*ECHANGE A89/RN6 avec péages A6*

*ECHANGE A89/RN7*

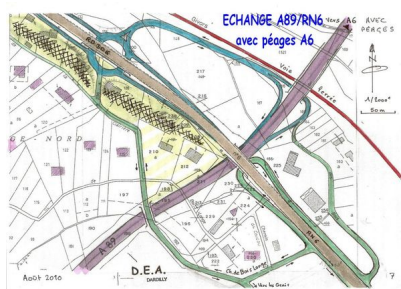
Le projet 2010 est semblable dans son tracé à celui de 2007 mais les échanges de l'autoroute avec les RN6 et RN7 sont très différents, en mieux pour le premier, en mal pour le second. Quant à l'échange avec l'A6, il est pratiquement inchangé et reste pénalisé par les péages PDU.

Le nouveau projet A89/RN6, en abandonnant les bretelles entre la RN6 et l'A6, est déjà moins destructeur et consommateur d'espace que le projet de 2007. Il présente une avancée intéressante qui peut être exploitée et améliorée afin de réduire les expropriations et rétablir les dessertes locales.

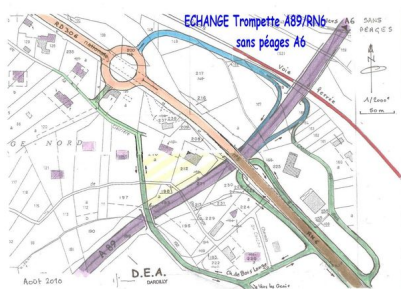
Le projet 2010 A89/RN7 est quant à lui pire que celui de 2007 car en passant au sud de l'actuelle RN489 l'échangeur et l'autoroute condamneraient une zone agricole prospère mais fragile.

**DEA** propose à la place un échangeur conservant en grande partie la voirie existante, et une portion d'autoroute en tranchée au nord de la RN489, à la place du CD73 actuel. Quant à la RN489, elle deviendrait la RD 73 entre Dardilly et La Tour. Ces dispositions ont été étudiées

avec les agriculteurs du secteur et des habitants de l'ouest de Dardilly concernés par les nuisances sonores.

*ECHANGE Trompette A89/RN6 sans péages*

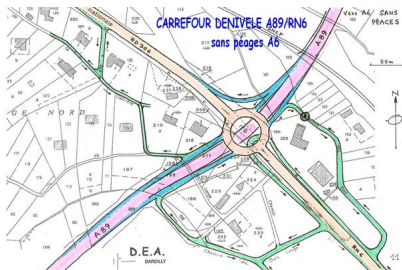
Enfin, pour compléter ces propositions de **DEA**, l'échange A89/RN6 a été imaginé de deux manières différentes dans l'hypothèse où les péages vers et depuis Lyon, qu'on doit uniquement au PDU, seraient abandonnés. Cet abandon libèrerait ipso facto la RN6 et la Porte de Lyon d'une partie (échangeur trompette) ou de la presque totalité (carrefour dénivelé) du trafic de passage en le reportant directement sur l'A6.

De plus, sans péages, l'échangeur A/89/A6 verrait son emprise dans le bois d'Ars réduite de 2 ou 3 hectares.
